REPONSE A L'AVIS DE L'AUTORITE ENVIRONNEMENTALE DU 02 FEVRIER 2021

PROJET EOLIEN DE LA VALLEE DES MOUCHES

Commune de Rethonvillers (80)

DOSSIER DE DEMANDE D'AUTORISATION ENVIRONNEMENTALE DEPOSE LE 17 JANVIER 2019 POUR UN PARC EOLIEN DE 5 EOLIENNES ET DE 2 POSTES DE LIVRAISON

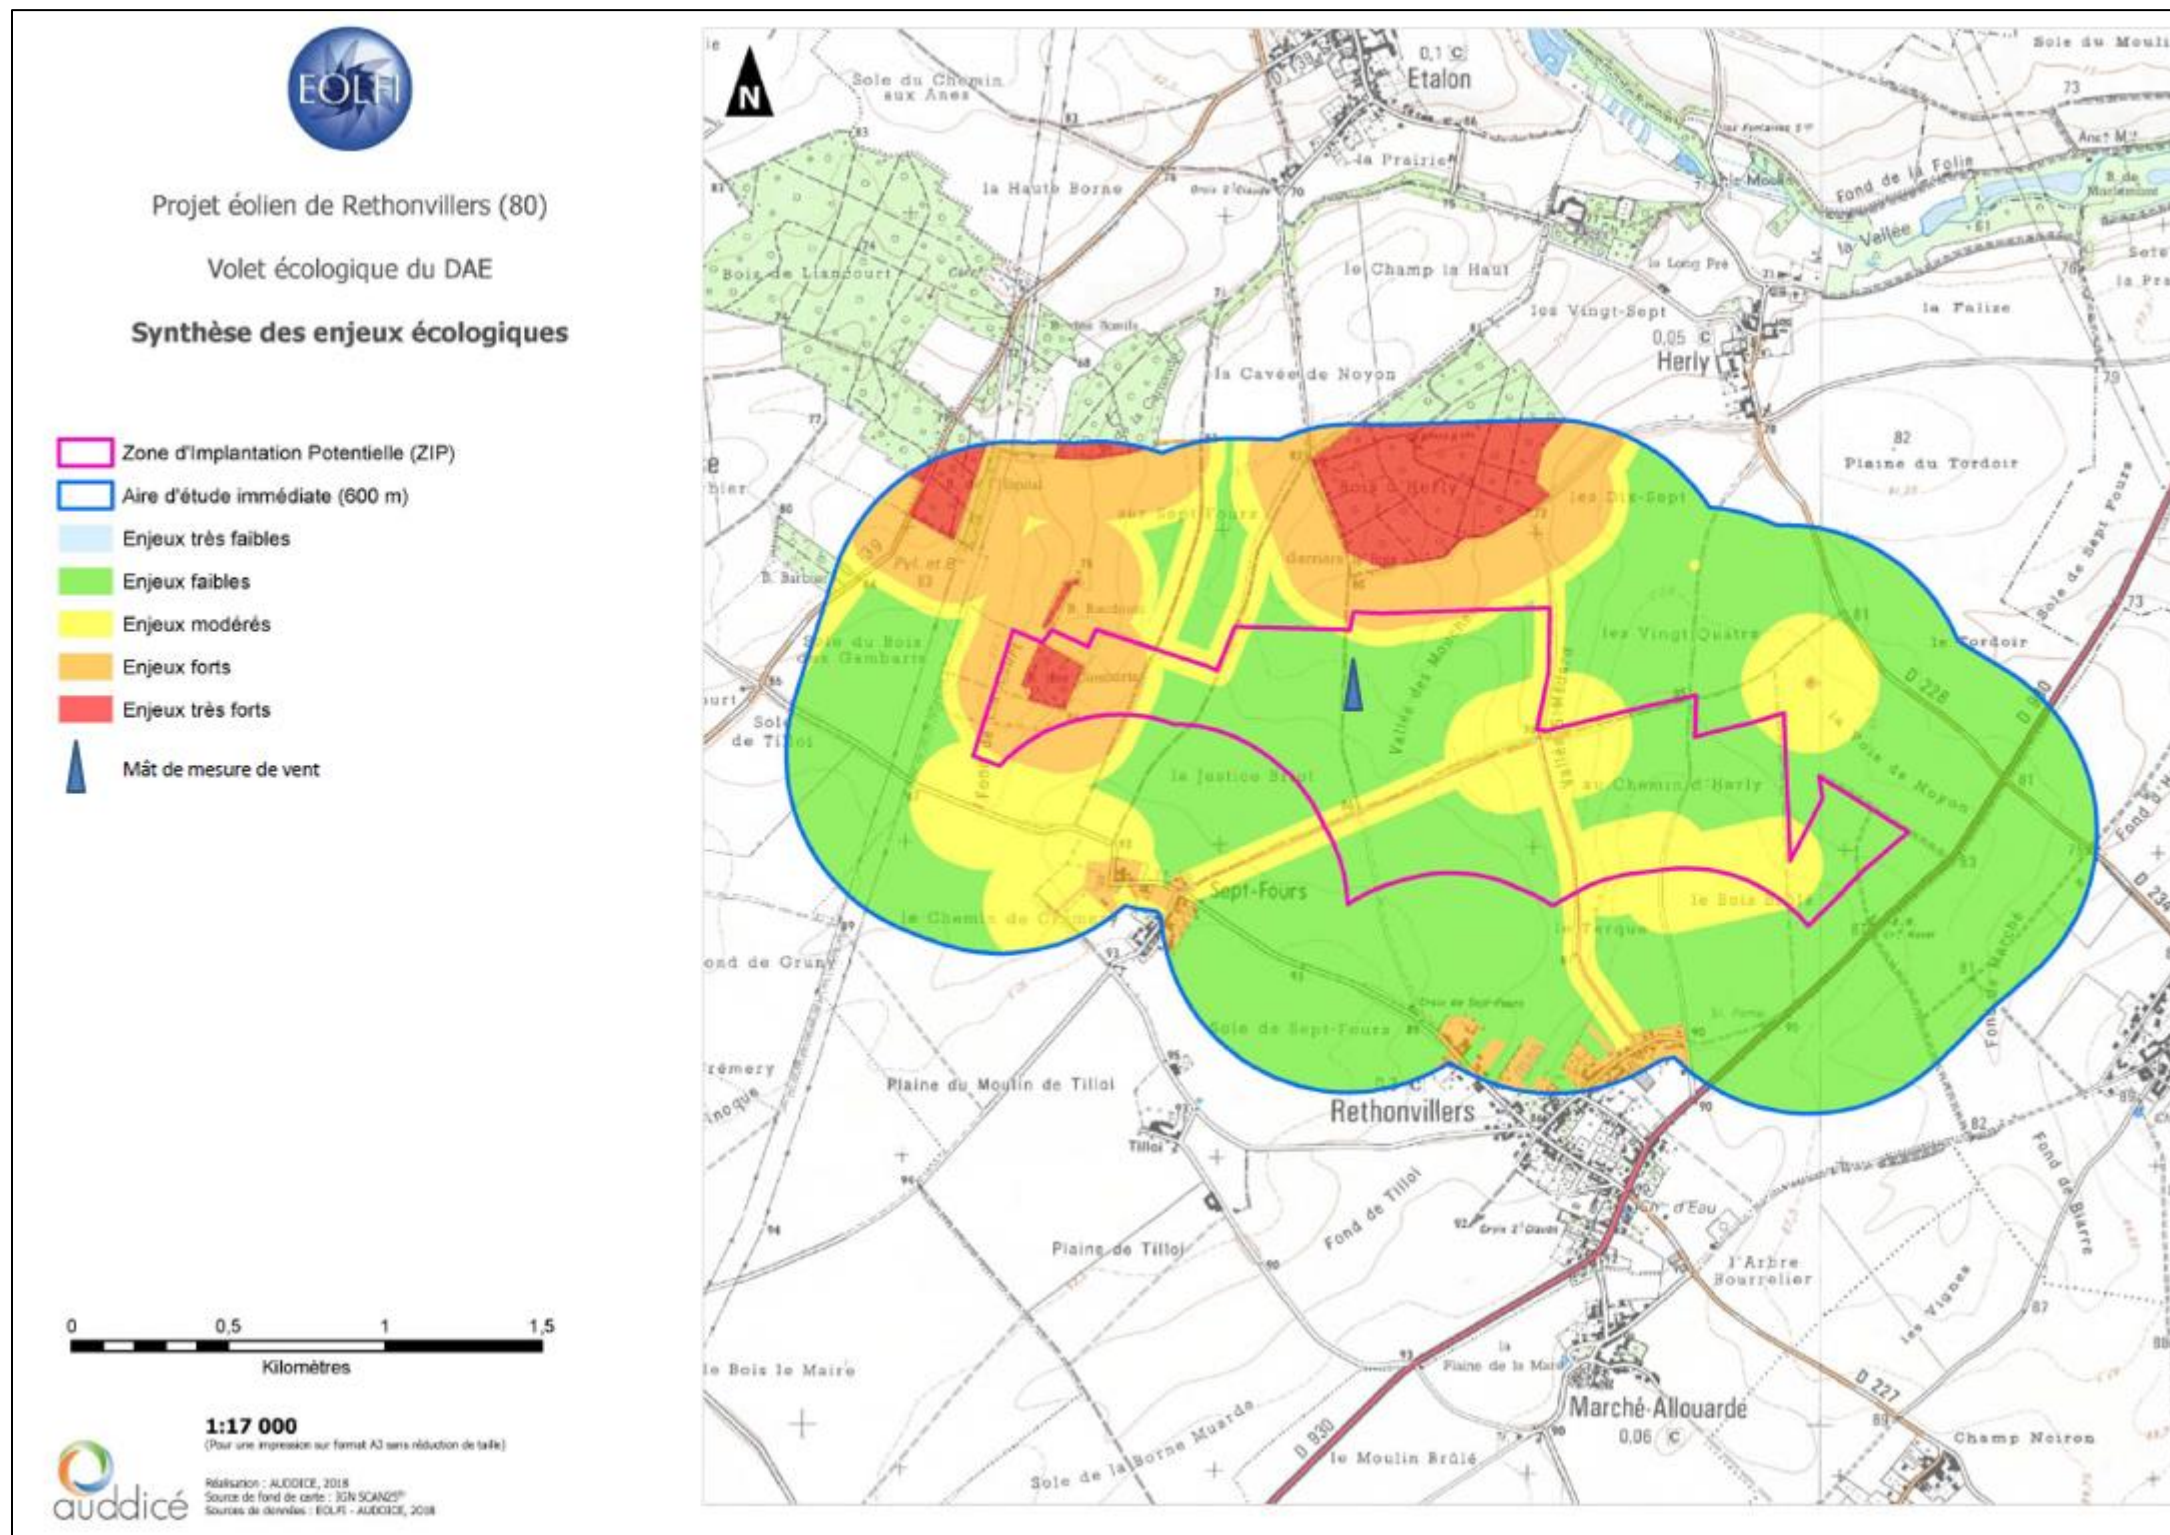
II.5.3 « L'autorité environnementale recommande de localiser sur une carte les mâts de mesure du vent » (p .12/14)

Veillez-trouver ci-dessous la localisation du mât de mesure, celui-ci avait été implanté de façon centrale sur la zone d'implantation potentielle et à proximité des deux bois afin de caractériser au mieux l'activité chiroptérologique.

Carte 43 : Diagramme d'encercllement depuis Rethonvillers de la variante n°1 (source : BE JC)

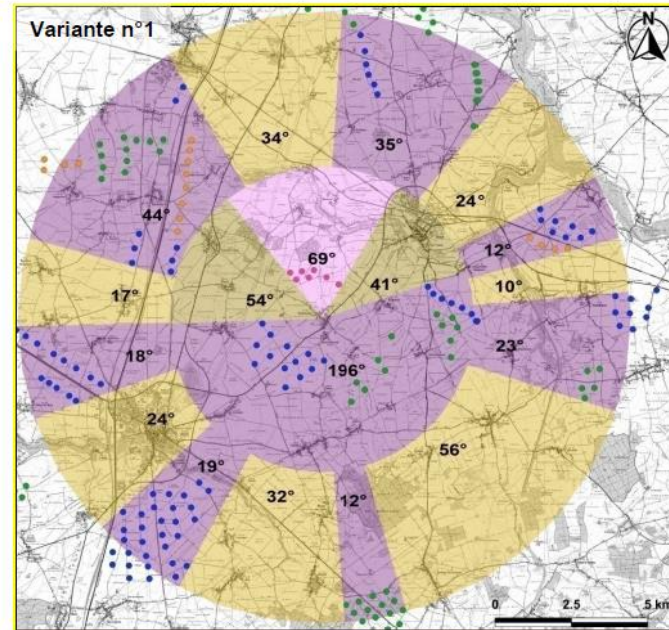
II.3.1 « L'autorité environnementale de réévaluer les impacts paysagers du projet sur l'effet de mitage du paysage, sur l'encercllement du hameau de Sept-Fours et des communes de Rethonvillers et de Biarre, ainsi que sur le paysage de la vallée de l'Ingon et sur le cimetière allemand de Manicourt et de proposer des mesures d'évitement des impacts forts et modérés, à défaut de réduction » (p.9/14)

Au sein du second rayon d'étude (5 à 10 km), les parcs construits, accordés et déposés se disposent tout autour de la commune. Théoriquement, il n'y a plus d'angle de respiration visuelle. Selon les critères d'évaluation du risque de saturation de la région Hauts-de-France, le risque théorique de saturation visuelle est augmenté pour cette commune par la suppression d'une respiration visuelle au sein du premier rayon d'étude. Néanmoins, au Nord des habitations, quelques haies et arbres isolés pourront permettre de réduire les visibilités directes sur les champs ouverts et par conséquent les incidences apportées par le projet (photomontages n°5, n°10 et n°12 du carnet). Quelques visibilités pourront être attendues depuis le centre du village, selon la position de l'observateur en recul des éléments de premier plan et lorsque les éoliennes se situeront dans l'axe des routes principales de la commune (D930 et rue de Noyon, photomontage n°15). Toutefois depuis le centre-bourg, les habitations et les jardins aménagés permettront majoritairement de limiter les visibilités directes (photomontages n°9 et n°13). De plus, dans le cadre de points de vue réalisés à 360°, l'ensemble du contexte éolien environnant n'est pas visible lorsque l'observateur se situe en frange ou au sein du village (d'autres éléments plus proches permettant de réduire les visibilités). Aussi, le diagramme d'encercllement est une figure théorique des visibilités du contexte éolien. Les principaux risques sont attendus pour un observateur qui serait situé à l'extérieur de toutes trames bâtie et végétale, comme pour le photomontage n°19 du carnet (depuis le lieu-dit l'Arbre Bourrelier, proche du stade de Rethonvillers).

PHOTOMONTAGE N°	29
LOCALISATION	D227, en sortie Nord de Biarre, au Sud de Rethonvillers

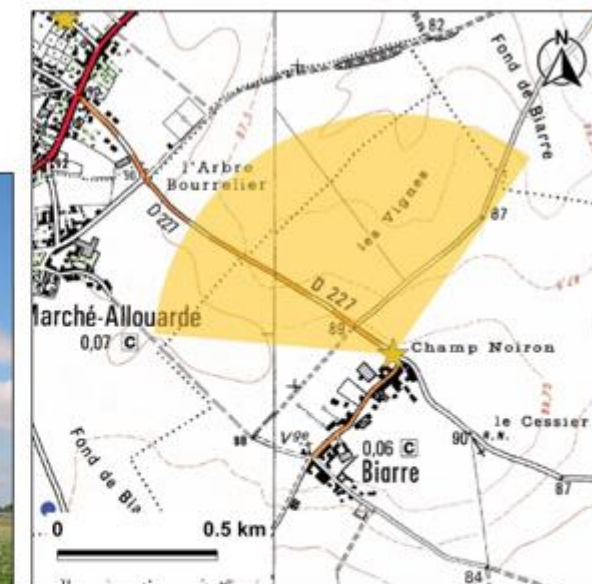
Même si dans un rayon de 10 km, le projet ne modifie pas l'effet d'encerclement pour Rethonvillers, le hameau de Sept-Fours et Biarre, car il y a d'autres éoliennes à plus de sept km, cet effet d'encerclement est très nettement amplifié par ce projet très proche des lieux de vie. De par sa proximité avec ces villages, le projet sera présent dans le paysage du quotidien, y compris en coeur de village ou de hameau (cf photomontages 3 pour le hameau du Sept-Fours, photomontages 10, 15 et 19 A pour Rethonvillers, photomontage 33 pour Biarre pages 39, 98, 127, 143, 247). De plus, on note un effet de concurrence et d'écrasement de la silhouette du bourg de Rethonvillers en particulier avec les éoliennes E1 et E2 (photomontage 29 page 215).

Pour le village de Biarre, le diagramme d'encerclement illustre une occupation visuelle d'un angle continu de 138° et un angle inférieur de 50° occupés par les parcs construits et accordés. Le projet de la Vallée des Mouches s'insère dans un angle de 33° supprimant une respiration visuelle au sein du premier rayon d'étude. Au sein du second rayon d'étude, aucune respiration visuelle n'est existante (l'angle de 66° étant théoriquement masqué par l'occupation de 138° au sein du premier rayon d'étude. Selon le photomontage n°29 du carnet (en sortie Nord de Biarre), le projet de la Vallée des Mouches est visible avec régularité à la suite de champs ouverts. Il rapproche la composante éolienne au sein de ce panorama. Dans le même champ de vision, les éoliennes construites et accordées sont visibles de petite taille à la ligne d'horizon. Le photomontage n°31 du carnet situe l'observateur à un point de vue similaire du photomontage n°29 et présente une vue à 360°. Le parc accordé des Flavieux proche des habitations est partiellement visible, tandis que les autres parcs sont masqués par la trame bâtie. Aussi depuis le bourg, l'ensemble du contexte éolien n'est pas visible. Depuis le centre-bourg, où les habitations sont principalement construites de part et d'autre d'une route principale, le projet de la Vallée des Mouches est visible dans une dent creuse du tissu bâti. Théoriquement les parcs construits La Croix St Claude, l'Épinette et le Bois Lemaire seront également visibles depuis les jardins aménagés des habitations. Par leurs orientations, les lignes d'éoliennes tendent à dessiner une perspective centrale qui invite le regard à l'horizon, où les habitations et la trame boisée des villages de Marché-Allouarde et Rethonvillers limitent les vues sur les parcs éoliens lointains. Les effets apportés par le projet de la Vallée des Mouches seront variables au sein du village de Biarre en fonction de la position de l'observateur, les plus grandes incidences étant observées pour les habitations situées en frange Ouest. Néanmoins ces visibilité pourront être plus ou moins directes selon les jardins aménagés.
